改善箇所説明図

ベースフレームのシートレール
(前席右側座席)

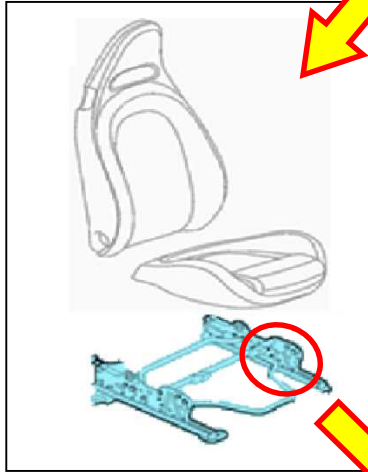
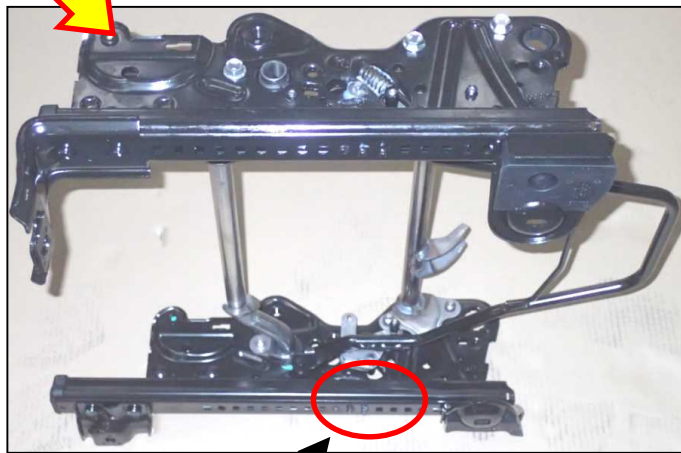
基準不適合発生箇所

前席右側座席において、シートレールの製造が不適切なため、座席の位置調整溝が開いていないものがある。そのため、座席が適切に固定されず、最悪の場合、衝突時に座席が動き、乗員が過度の傷害を負うおそれがある。

全車両、前席右側座席のベースフレームを点検し、シートレールの加工が不適切なものは、ベースフレームを良品に交換する。

識別：前席右側座席のベースフレーム(内側前方)の固定ボルトに黄色ペイントを塗布する。
